Mission régionale d'autorité environnementale
Grand Est

**Avis sur le projet d'exploitation
du Parc éolien de Chicourt
à Chicourt (57)
porté par la société Energreen production**

n°MRAe 2023APGE74

Nom du pétitionnaire	SAS Energreen production
Commune	Chicourt
Département	Moselle (57)
Objet de la demande	Demande d'autorisation environnementale de construire et d'exploiter un parc éolien de 3 aérogénérateurs et 1 poste de livraison.
Date de saisine de l'Autorité environnementale	11/05/23

Figure 2: Localisation des éoliennes

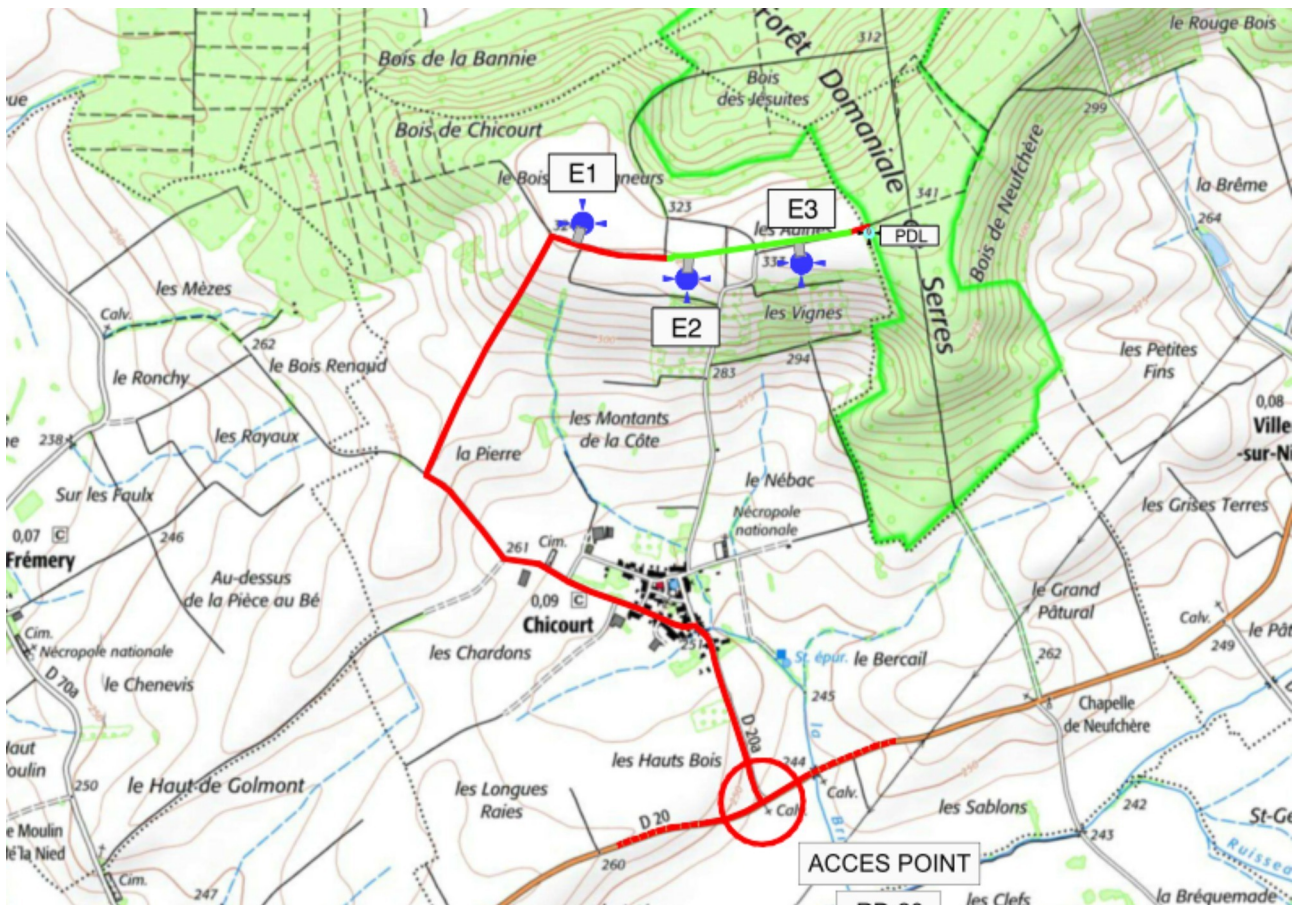
La distance en bout de pales entre les éoliennes est d'environ 250 m. L'Ae rappelle que, d'après les recommandations de la DREAL Grand Est¹⁴, une distance de 300 m en bout de pale doit être maintenue afin de limiter l'effet barrière et le risque de collision avec les chauves-souris et les oiseaux.

L'Ae recommande au pétitionnaire de positionner les éoliennes à 300 m minimum en bout de pales les unes des autres.

Alors que les recommandations du document Eurobats¹⁸ du Programme des Nations Unies pour l'Environnement (PNUE) recommandent un éloignement minimal entre éoliennes et lisières boisées ou haies de 200 mètres en bout de pale, les éoliennes sont toutes à moins de 200 m en bout de pales de boisements ou de haies, en particulier E2 et E3 pour lesquelles les pales sont quasiment en surplomb des haies.

L'Ae recommande au pétitionnaire de respecter une distance de 200 m en bout de pales entre les machines et les boisements ou haies et de déplacer les 3 éoliennes en conséquences.

Le projet se compose de trois éoliennes d'une hauteur de 150 mètres, implantées au sommet d'une petite butte qui domine le village de Chicourt. Elles ne sont pas alignées, sans que le dossier n'explique pourquoi.

Figure 5: Impacts du projet sur les angles de respiration depuis les villages proches

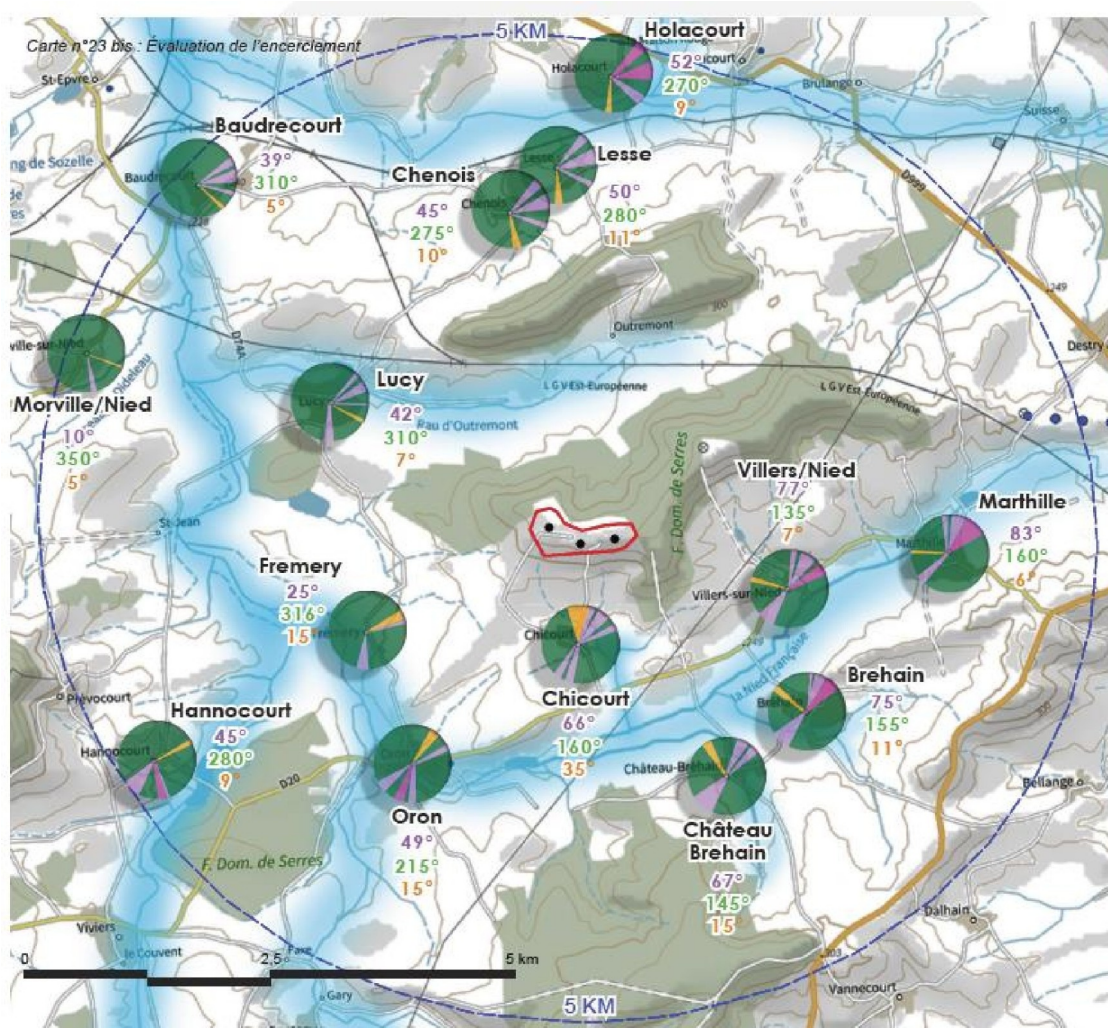
L'étude des impacts est fondée sur le caractère visible ou non des éoliennes, de leurs pales, de leurs rotors, dans les photomontages. Les lieux des prises de vues sont pertinents et reflètent bien les sensibilités identifiées. Toutefois l'analyse néglige deux effets importants, que les photomontages illustrent pourtant clairement.

D'une part, ce parc étant légèrement isolé des parcs existants, il est le seul parc éolien visible sur la quasi-totalité des vues de l'aire rapprochée. Il s'agit d'un élément anthropique et industriel nouveau, qui modifie profondément le caractère du paysage et induit un impact fort.

D'autre part, l'agencement désordonné des machines entraîne dans toutes les vues, qu'elles soient proches ou lointaines, une modification du paysage qui va dans le sens de la « désorganisation », qui rompt avec le caractère apaisé des lieux et modifie profondément les perceptions et les ambiances du lieu. Il s'agit également d'un impact fort.

- **revoir l'impact paysager des éoliennes en tenant compte de la garde au sol minimale de 50 m à respecter ;**
- **évaluer les possibilités d'aligner les éoliennes ou à défaut de justifier leur non alignement ;**
- **rechercher un site alternatif pour l'implantation de son projet.**
